本次新增内容：

工程名称：罗源湾滨海新城19区配套综合楼

单项工程：罗源县松山镇滨岐社区嵌入式家园

图纸名称：总平面图

总平面图 1:500

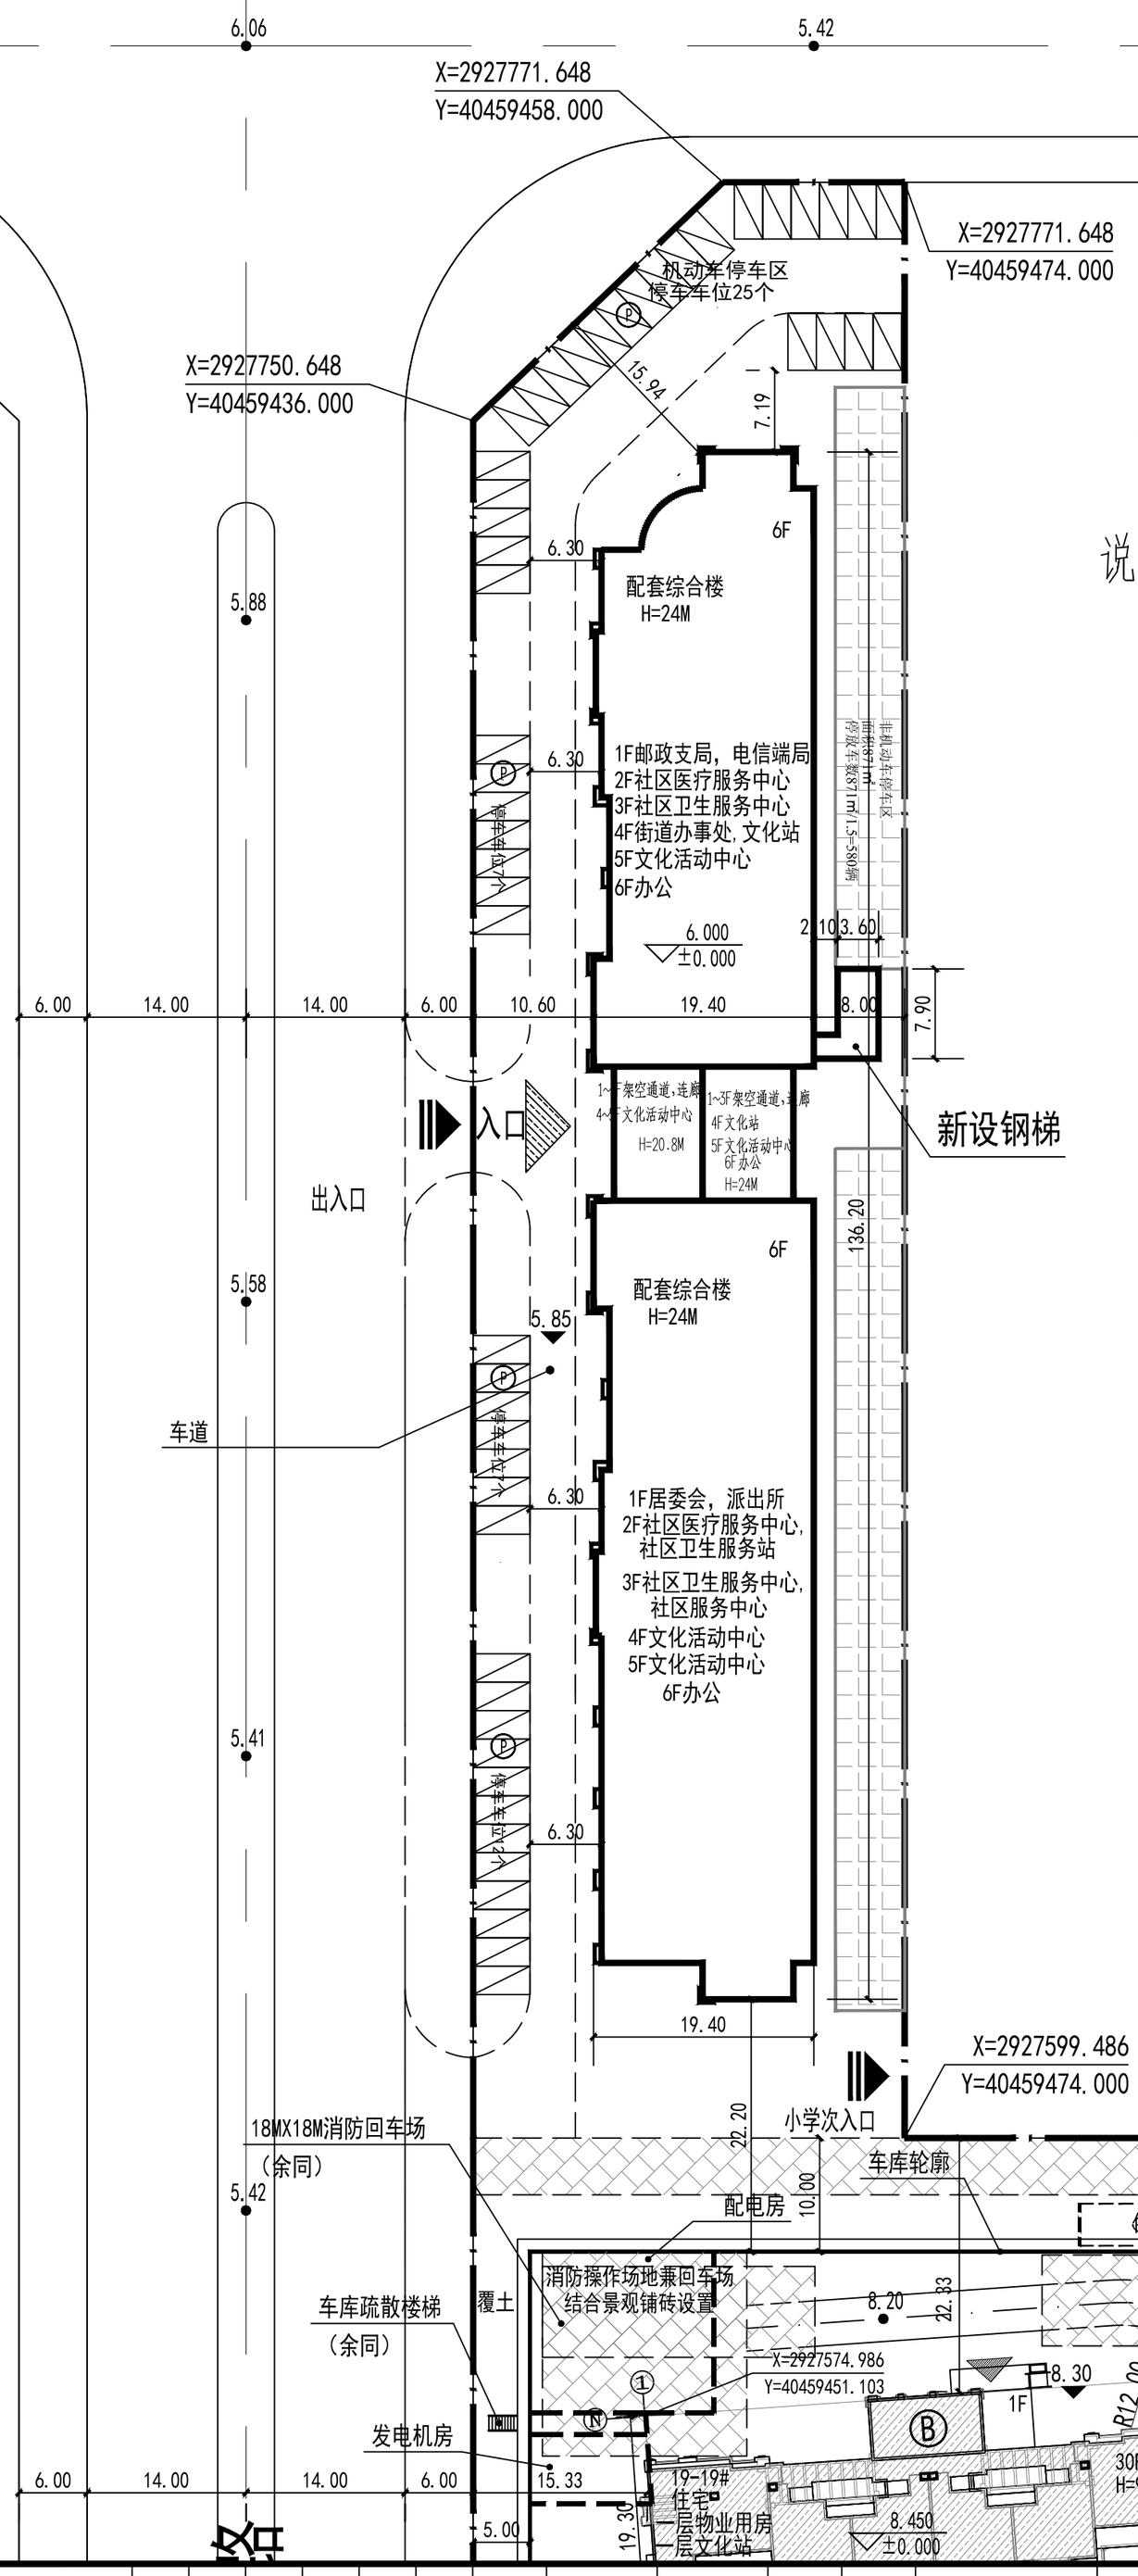
配套综合楼四层1-12轴交A-E轴区域改造为社区养老照料中心，因《建筑设计防火规范》GB 50016—2014 （2018年版）要求老年照料活动中心需设置独立的出入口，固在10-11轴交D轴处新设一部室外钢梯。
